**Avis délibéré de la mission régionale  
d'autorité environnementale  
Hauts-de-France  
sur le projet de renouvellement d'autorisation d'exploiter une carrière  
de la Société des Carrières de Dompierre  
à Dompierre-sur-Helpe (59)**

n°MRAe 2022-6048

*Tracé final de la déviation du ruisseau (source : étude d'impact page 50)*

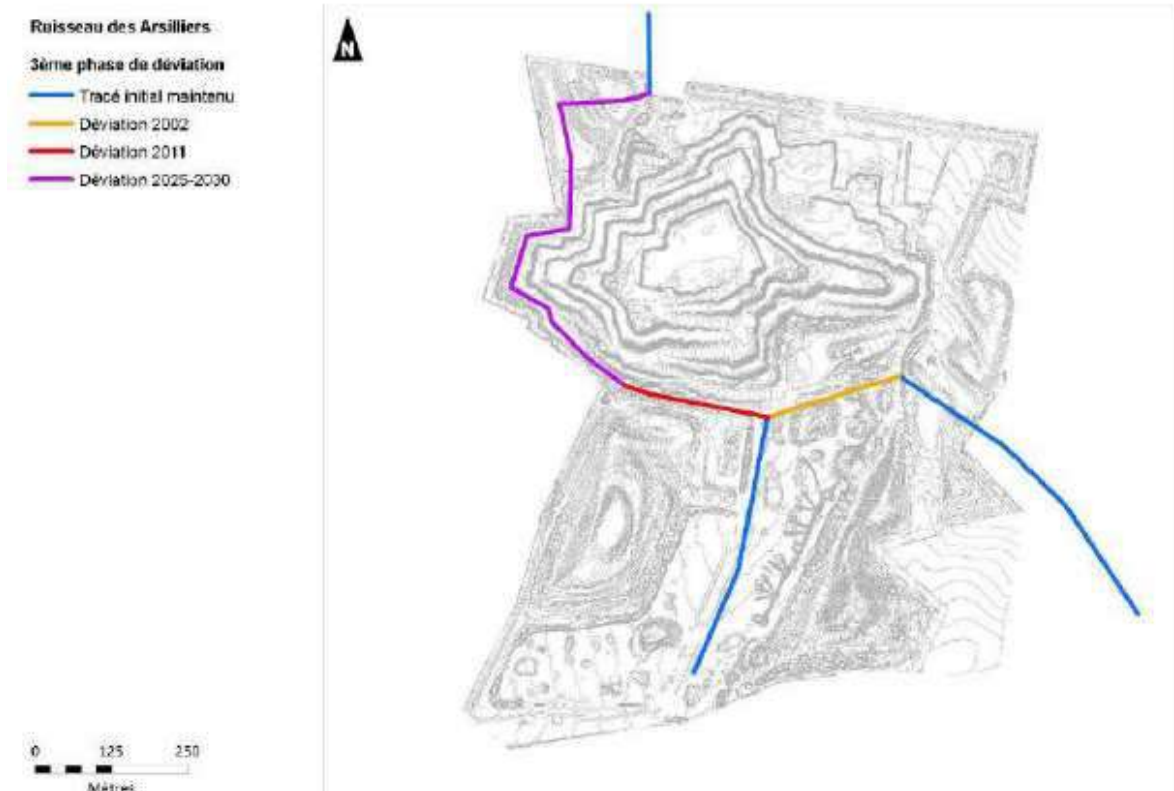
L'autorité environnementale note que le dossier ne permet pas de s'assurer de l'absence de risque inondation au niveau du point d'exhaure qui n'est pas matérialisé sur les plans. Il serait aussi

intéressant de s'assurer que le débit maximum rejeté dans le ruisseau n'augmente pas le débit journalier centennal à la station de Taisnières-en-Thiérache retenu dans le PPRi et n'aggrave pas le risque d'inondation en aval.

*L'autorité environnementale de démontrer que le projet n'aggraver pas le risque d'inondation à l'aval.*
